INFORME DE CONTROL CONCURRENTE
N° 023-2022-OCI/2911-SCC

**PROYECTO: “RECONSTRUCCIÓN DE CA. SAN MARTÍN (TACNA-GRAU)
CA. TACNA (SAN MARTÍN – CA. LIMA) CA. LIMA (GRAU –TACNA), CA.
LIMA (GRAU- LOTE V-2), CA. GRAU (UNIÓN – LIMA), CA. UNIÓN
(QUEBRADA UNIÓN-GRAU), CA. UNIÓN (LOTE K7- QUEBRADA UNIÓN),
CA. TACNA (28 DE JULIO – SAN MARTÍN) CA. GRAU (28 DE JULIO –
UNIÓN), CA. 28 DE JULIO (JUZGADO DE PAZ – GRAU), CA.
INDEPENDENCIA (BOLOGNESI A LOTE 6 – 3), CA. SAN MARTÍN
(BOLOGNESI – SAN MARTÍN CDRA 4), CA. BOLOGNESI (28 DE JULIO –
CAMINO A HUARMEY), DISTRITO DE HUAYAN – HUARMEY-ANCASH”**

**PERÍODO DE EVALUACIÓN:
DEL 14 AL 20 DE SEPTIEMBRE DE 2022**

Fotografía n.º 5	Fotografía n.º 6

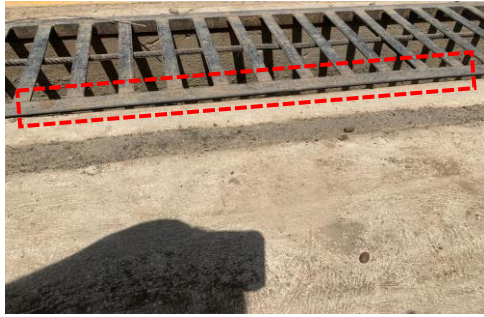
<p>En Calle San Martin se observa las rejillas levantadas del muro de la cuneta de evacuación pluvial.</p>

Fotografía n.º 11	Fotografía n.º12

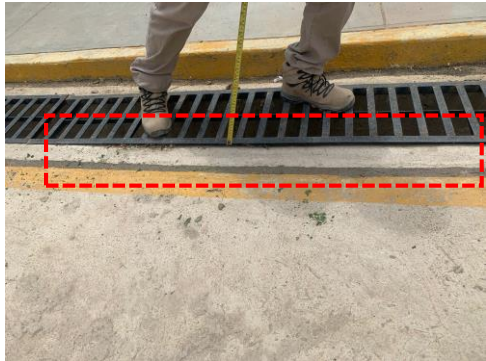
<p>En la Calle Grau se observa levantamiento de rejillas y deterioro (hundimiento) de las rejillas</p>

PLANO PS 01- PAVIMENTACIÓN Y VEREDAS (SEÑALIZACIONES Y DETALLES)

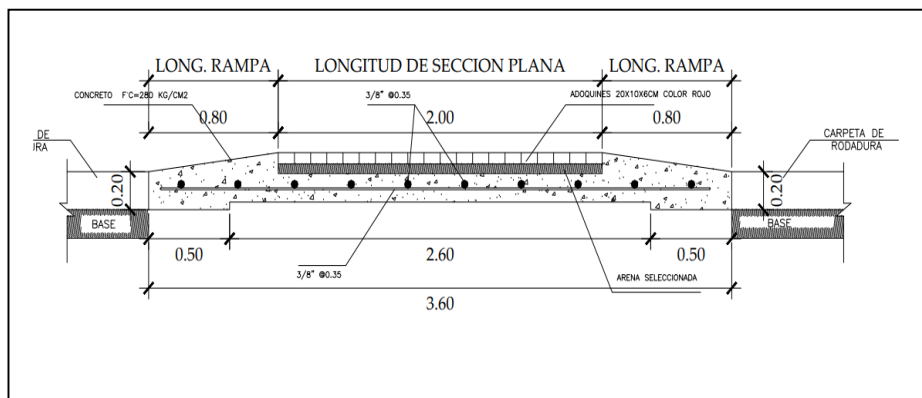
Como se puede observar en las imágenes precedentes, hasta la fecha de la visita, existen rejillas de protección de cuneta de evacuación pluvial levantadas y/o sobresalidas de los muros de las cunetas de concreto, además en la Calle Grau se logró observar deterioro prematuro de la rejilla (hundimiento), esto a pesar que se dio la conformidad de dichas partidas en la RECEPCIÓN DE LA OBRA; esta mala colocación de rejillas no está conforme a lo estipulado en la sección "04.01.05.01 REJILLA SUDMIDERO TUBO CUADRADO DE 2"x2"x2MM PARA ALCANTARILLA" de las especificaciones técnicas del expediente técnico aprobado mediante Resolución de Alcaldía n.º 0233-2020-MPH-A de 13 de octubre de 2020, las cuales señalan lo siguiente:

Las rejillas de tubo cuadrado de 2"x2"x2mm, estarán fijadas en las alcantarillas de concreto el detalle constructivo y ubicación se indica en el plano respectivo, su función será el paso vehicular y peatonal de la zona.”

FOTOGRAFIAS TOMADAS EL 14 DE SEPTIEMBRE DE 2022

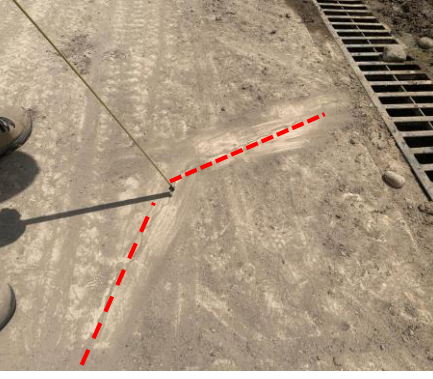
Mediante Acta n° 002-2022-CG/GRAN-COI-MPH de 14 de septiembre de 2022 se advirtió que en la Calle Tacna (cerca al colegio) existen losas de pavimento rígido con fisuras, asimismo se observan varios resanes deficientes por fisuras en siete (7) paños de pavimento en la calle José del Carmen (Camino a Huarney), a continuación, se muestran fotografías tomadas en las mencionadas calles:

<p>Calle Tacna: Se observa rajadura en el pavimento rígido.</p>	<p>Calle José del Carmen (cerca al colegio): Se observa resanes en el pavimento, a pesar de ello sigue observándose las fisuras, evidenciándose el deterioro prematuro</p>

Fotografía n.º 23	Fotografía n.º 24

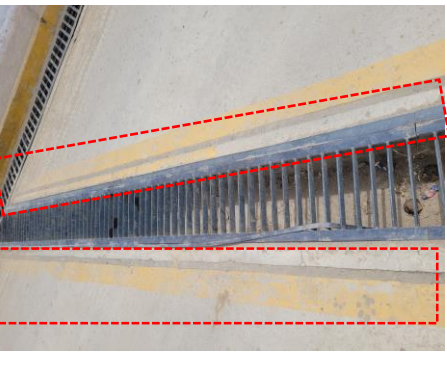
<p>Calle Grau: Se observa fisura en el pavimento rígido, evidenciando deterioro de la misma.</p>
